**RELATÓRIO DE FISCALIZAÇÃO TÉCNICA DOS SISTEMAS DE ÁGUA E
ESGOTO DO MUNICÍPIO DE
PIRASSUNUNGA**

PRESTADOR: SERVIÇO DE ÁGUA E ESGOTO DE PIRASSUNUNGA – SAEP

Relatório R4 – Continuação do Diagnóstico e Não Conformidades

Americana, maio de 2016

Localização EEAT JD. FERAREZZI

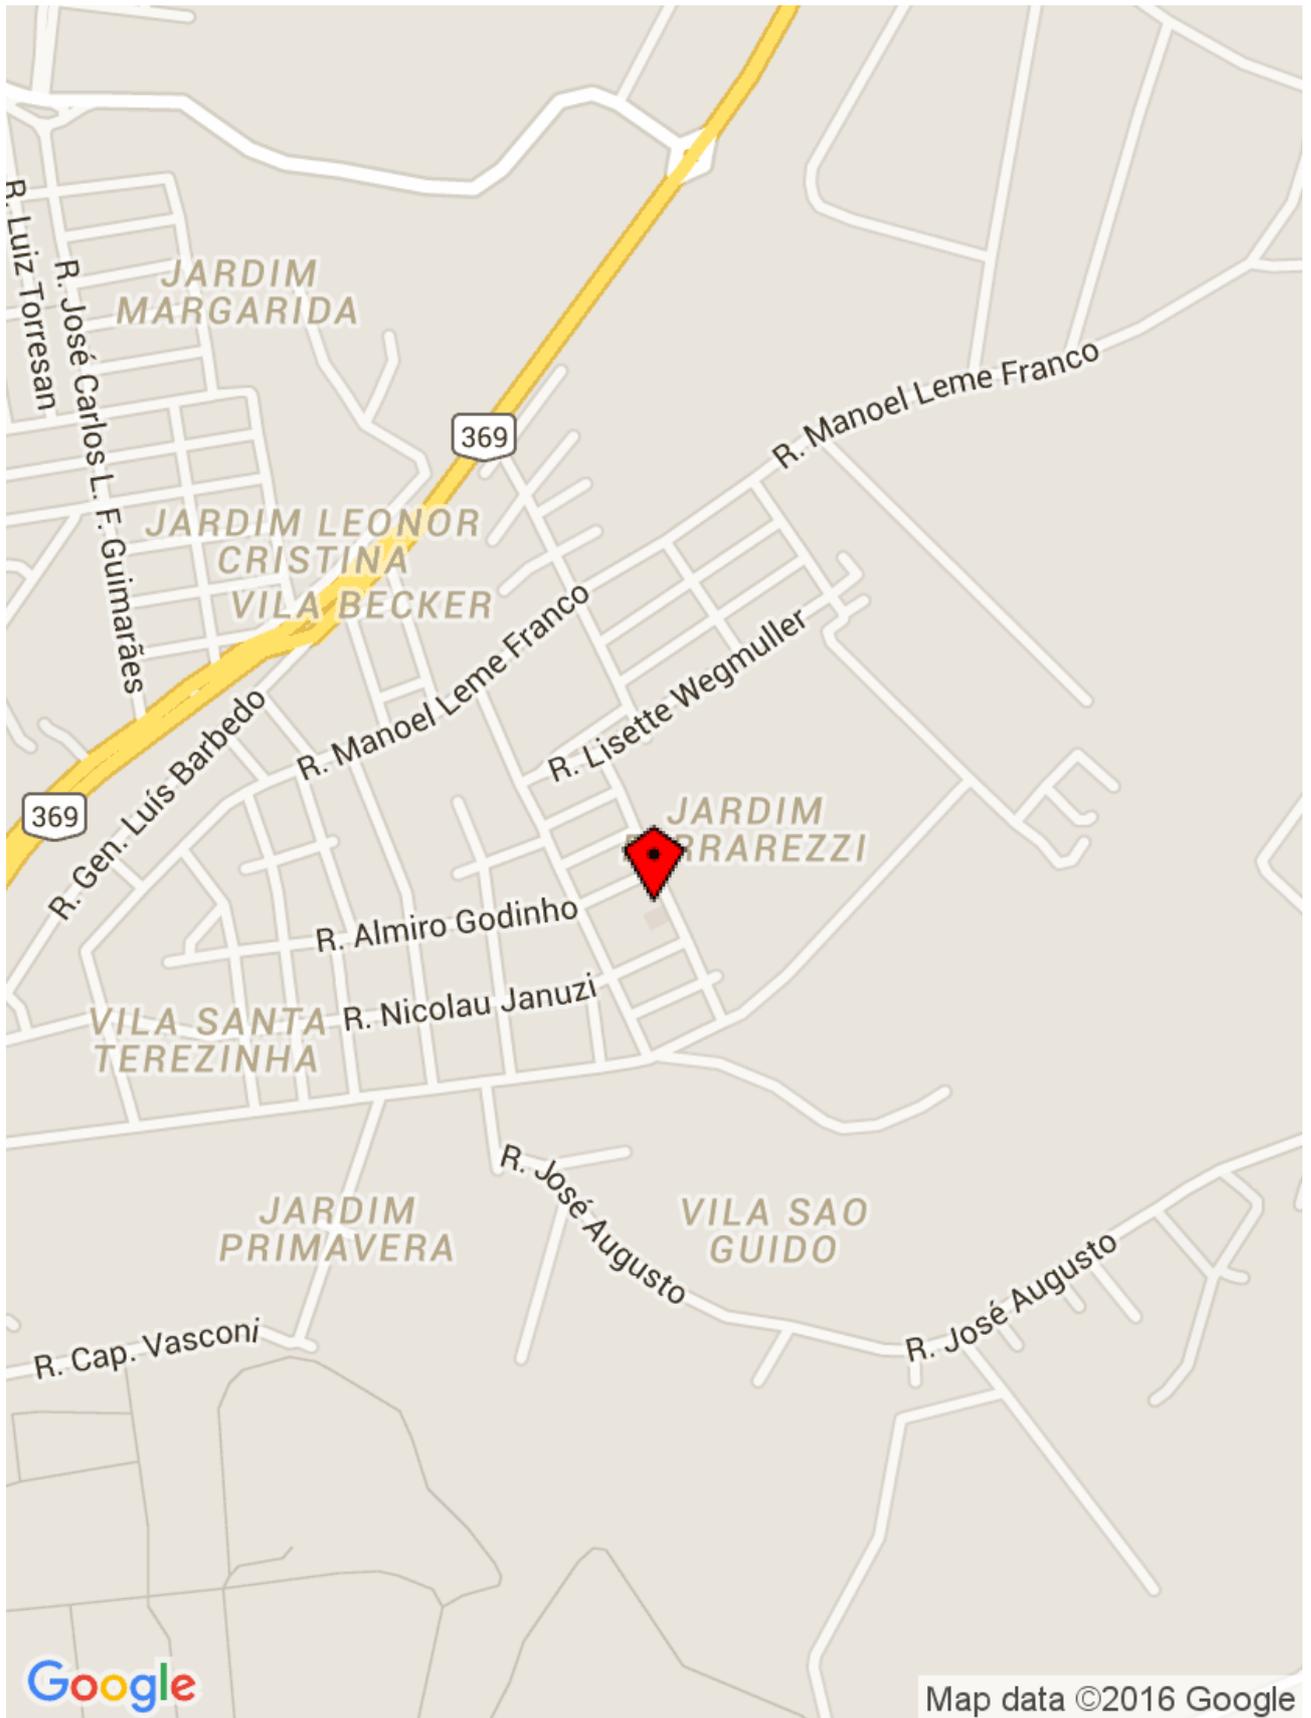
Item 4.8: Existência de vazamentos aparentes (Art. 2º da Lei Federal 11.445/2007). Prazo: Imediato

Item 4.9: Extintor de incêndio com validade expirada (Art. 10.9 da NR 10 e Art. 23.1 da NR 23). Prazo: Imediato

Localização EEAT SÃO VALENTIN

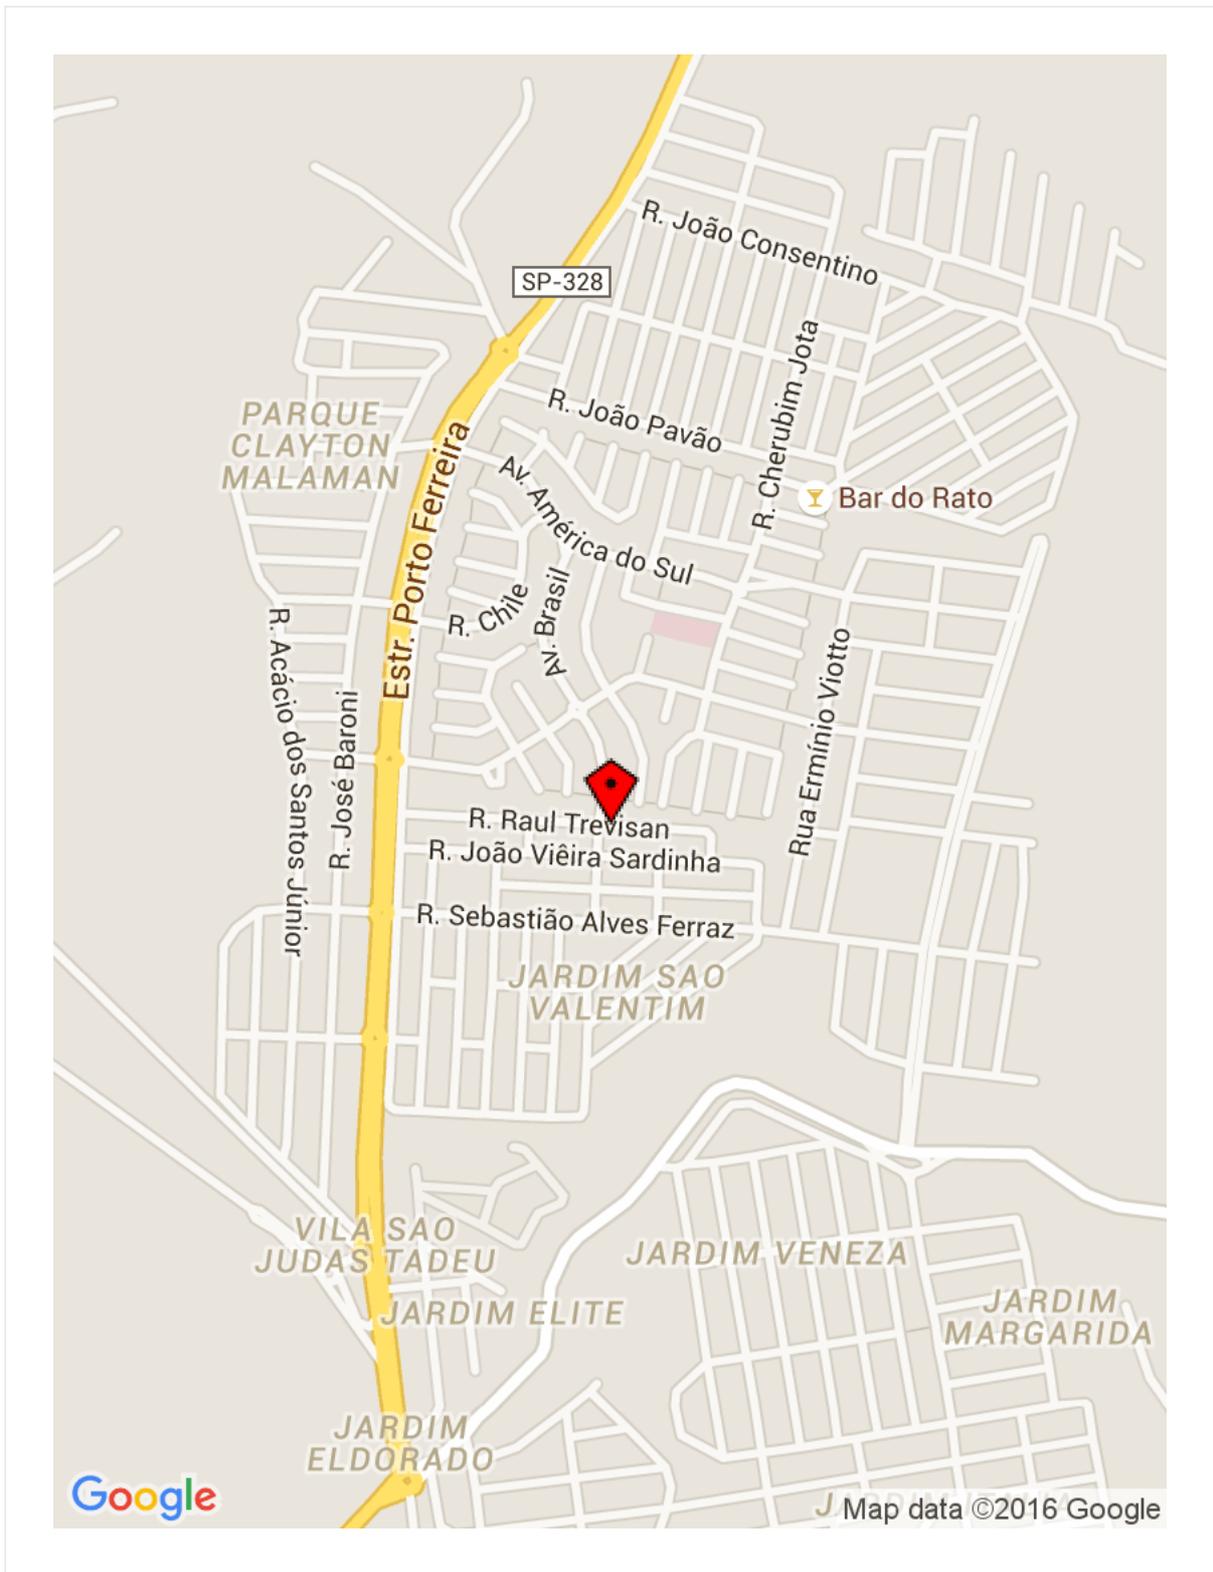
Item 4.4: Ausência de extintor de incêndio (Art. 10.9 da NR 10 e Art. 23.1 da NR 23). Prazo: Imediato

Item 4.5: Ausência de identificação da área (Art. 2º da Lei Federal 11.445/2007). Prazo: Em até 180 dias

Localização EEAT VILA BELMIRO

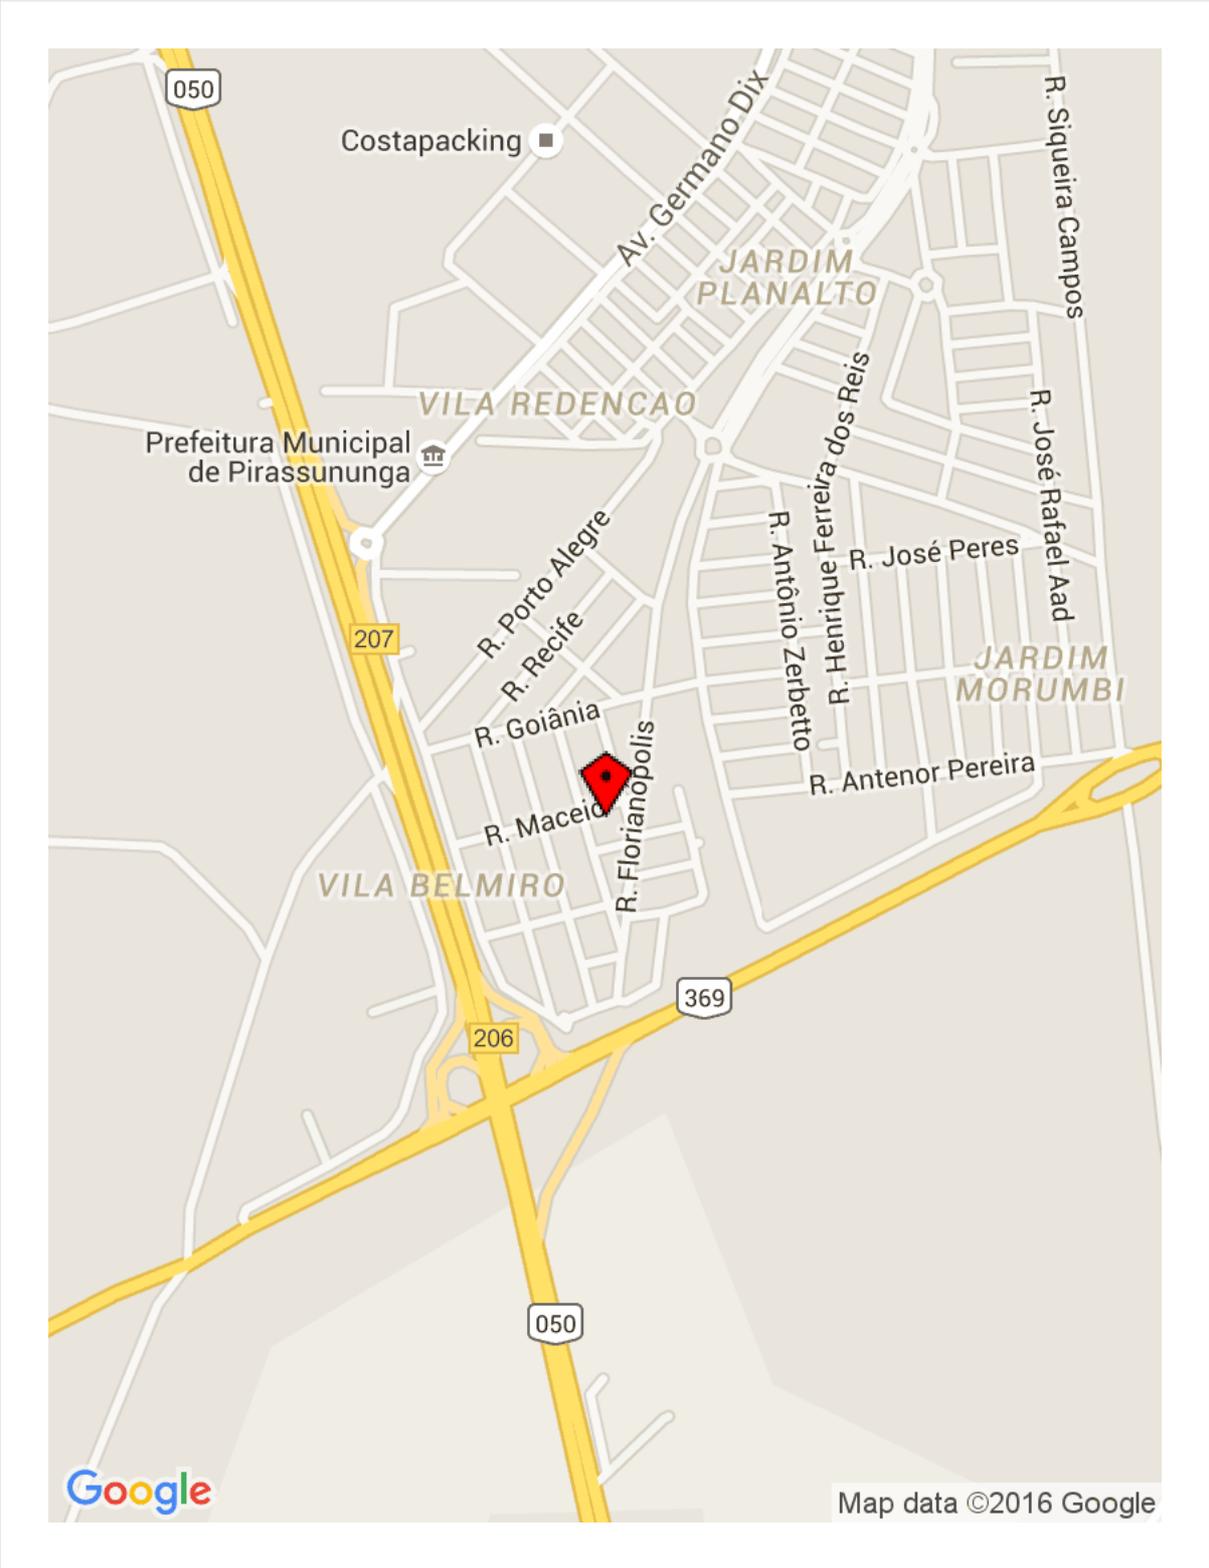
Item 4.2: Ausência de acesso para manutenção na Estação Elevatória (Art. 5.10 da 12214/1992). Prazo: Em até 180 dias

Item 4.5: Ausência de identificação da área (Art. 2º da Lei Federal 11.445/2007). Prazo: Em até 180 dias

Item 4.7: Drenagem inadequada de água de lubrificação de gaxetas (Art. 5.5.2.1 da NBR 12214/1992). Prazo: Em até 180 dias

Item 4.9: Extintor de incêndio com validade expirada (Art. 10.9 da NR 10 e Art. 23.1 da NR 23). Prazo: Imediato

Localização Reservatório San Martinho

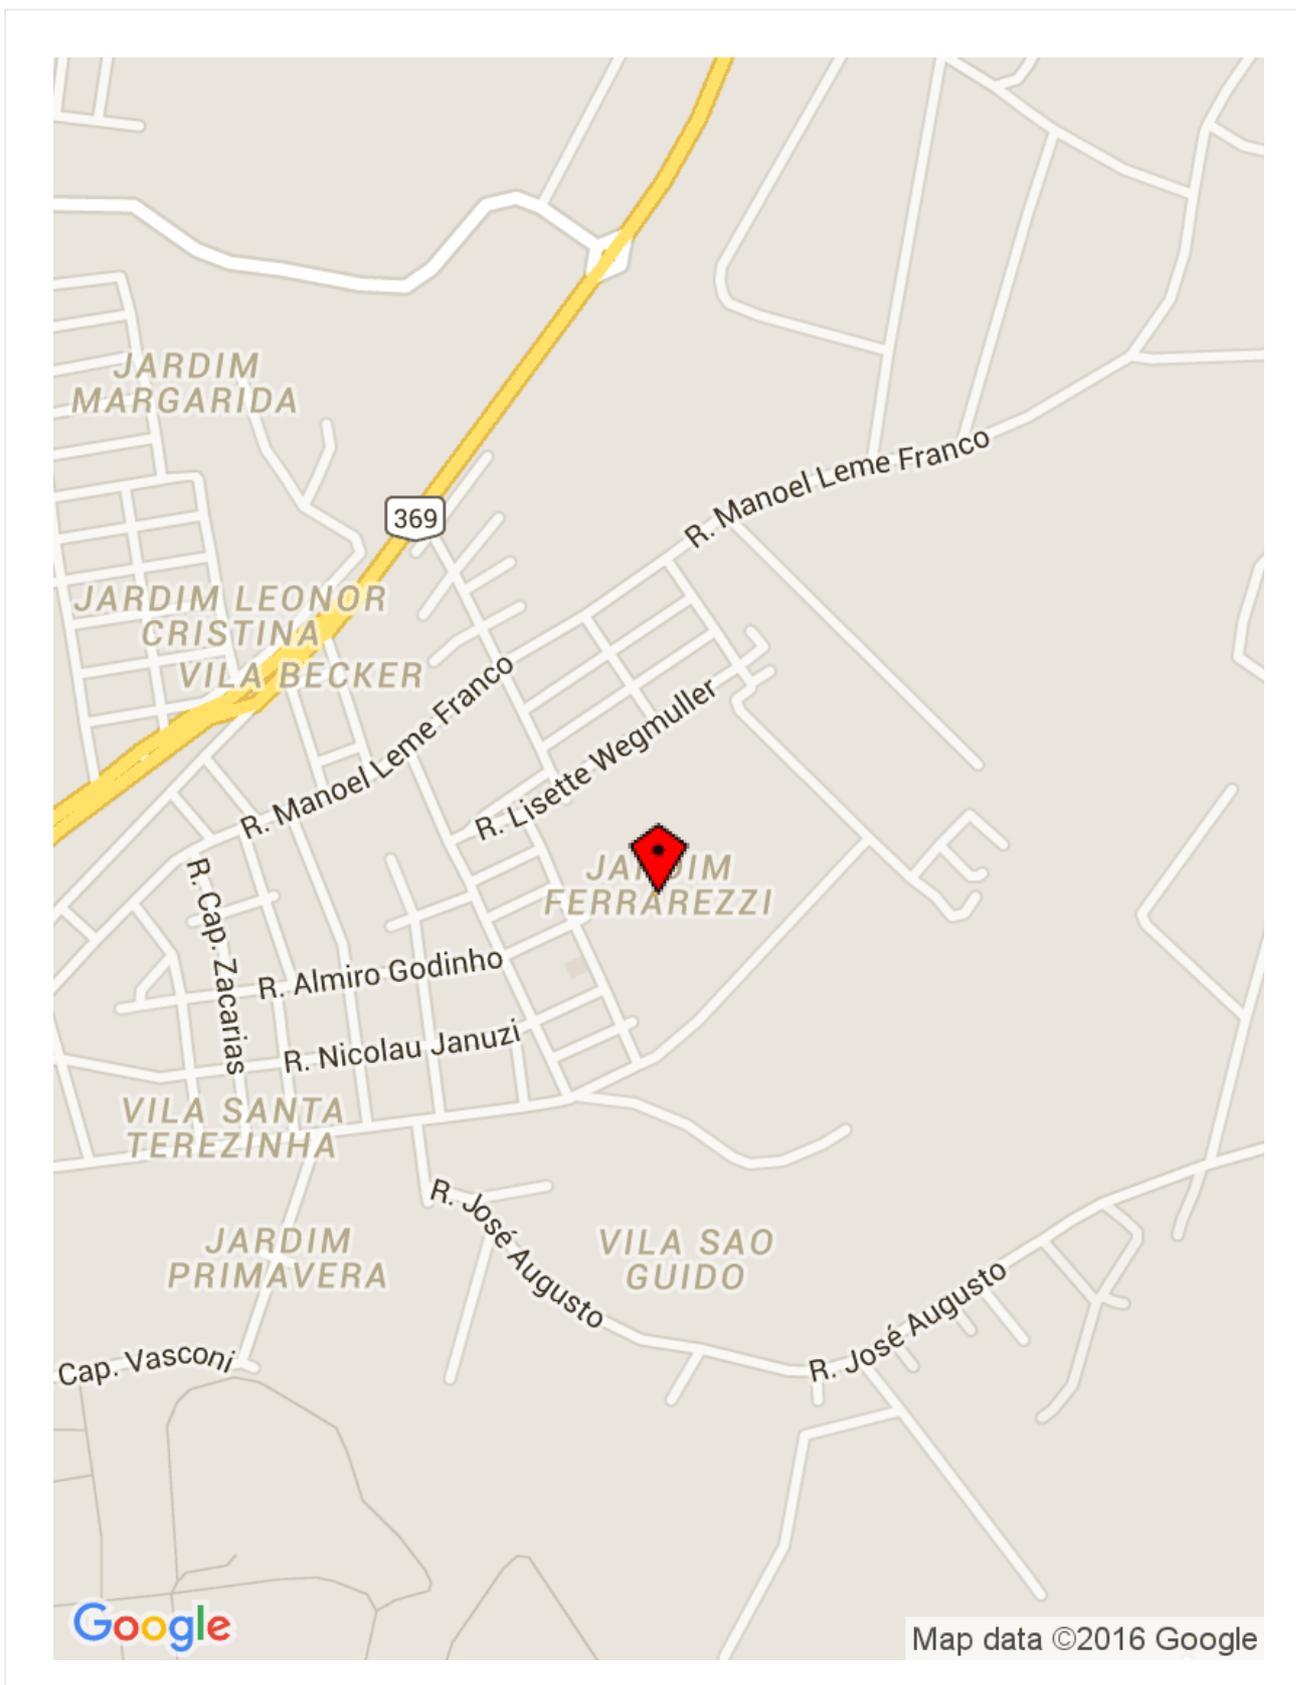
Informações complementares: Esse reservatório é novo entrou em operação recentemente, falta instalar a sinalização noturna e pára raio.

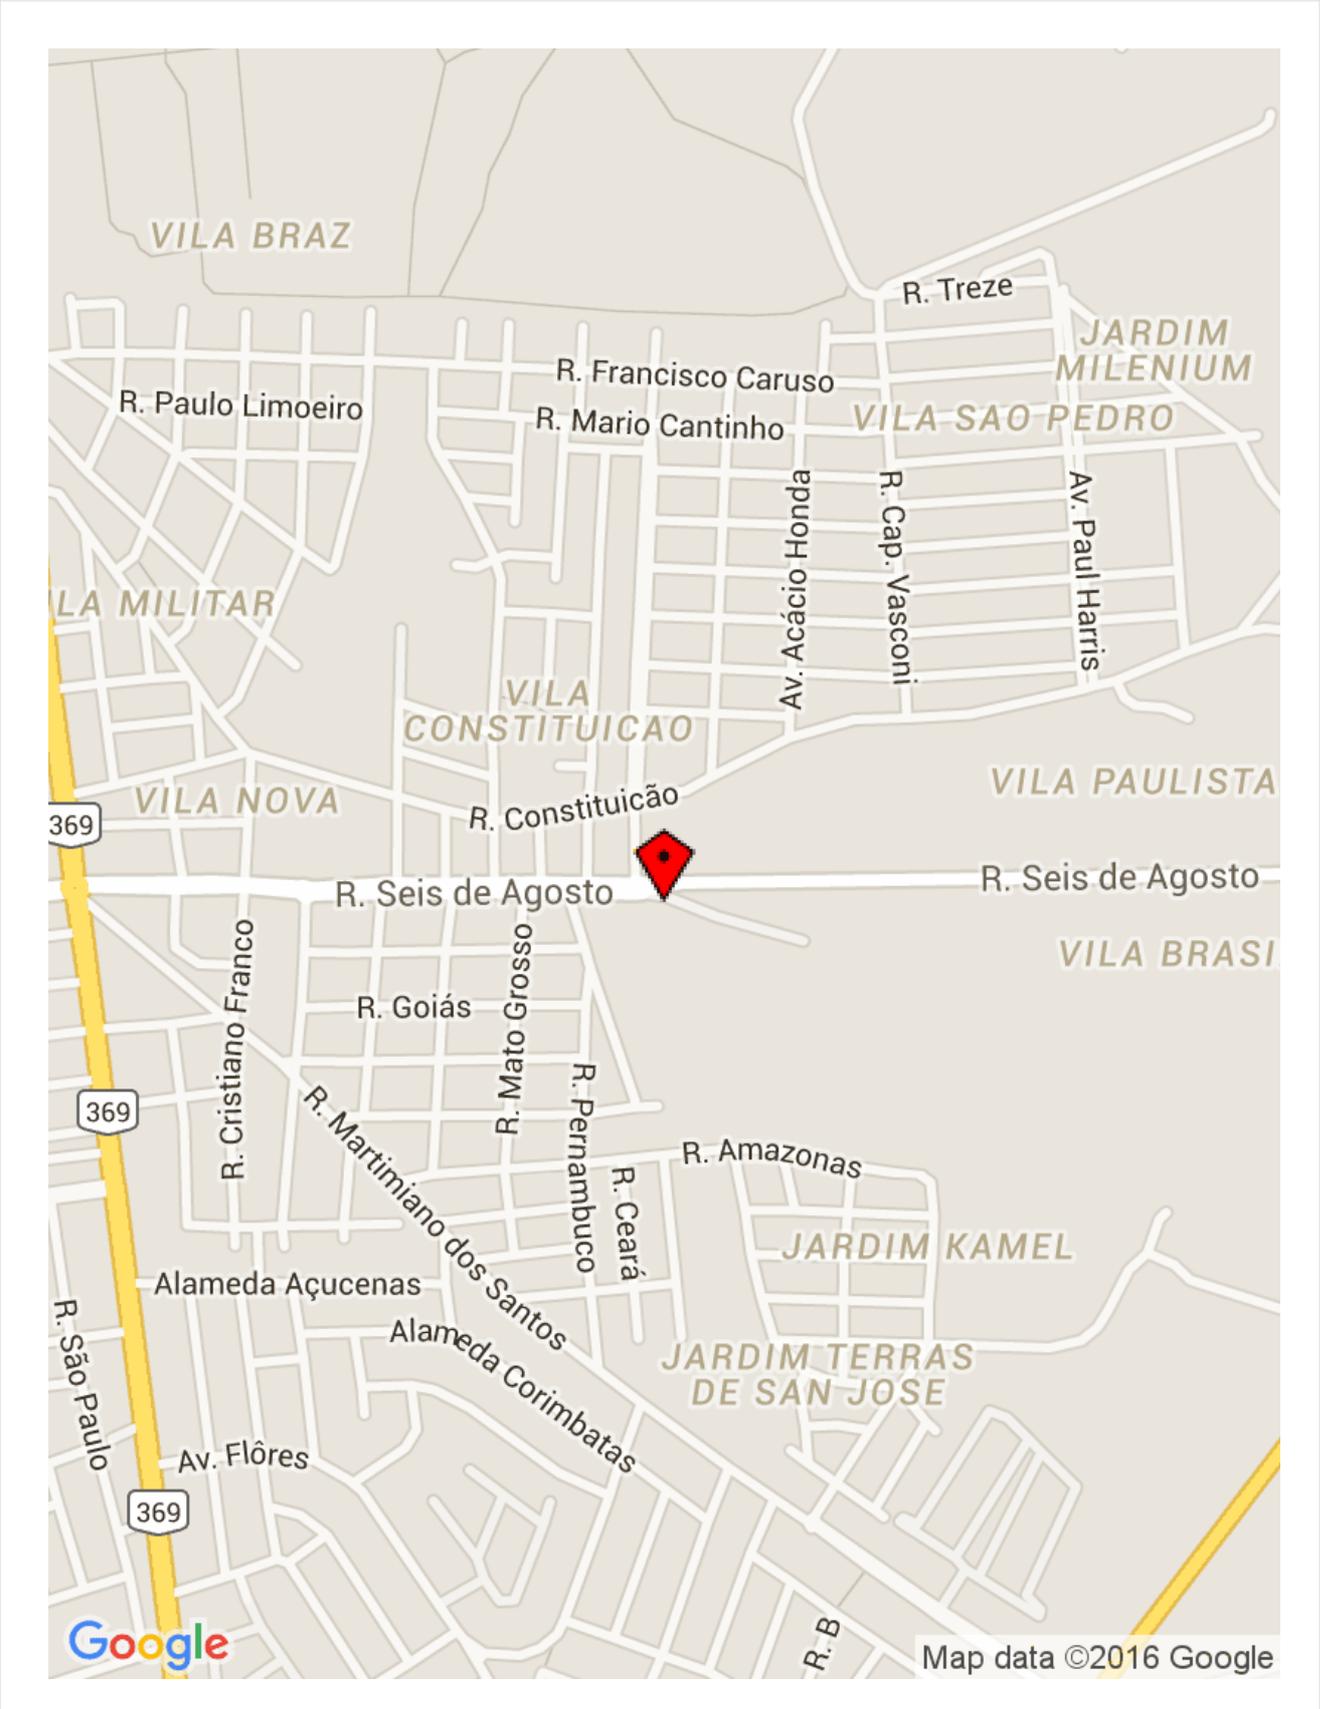
Item 6.3: Existência de vazamentos aparentes nas instalações (Art. 2º da Lei Federal 11.445/2007).

Informações complementares: Durante a vistoria foi constatado extravasamento do reservatório.
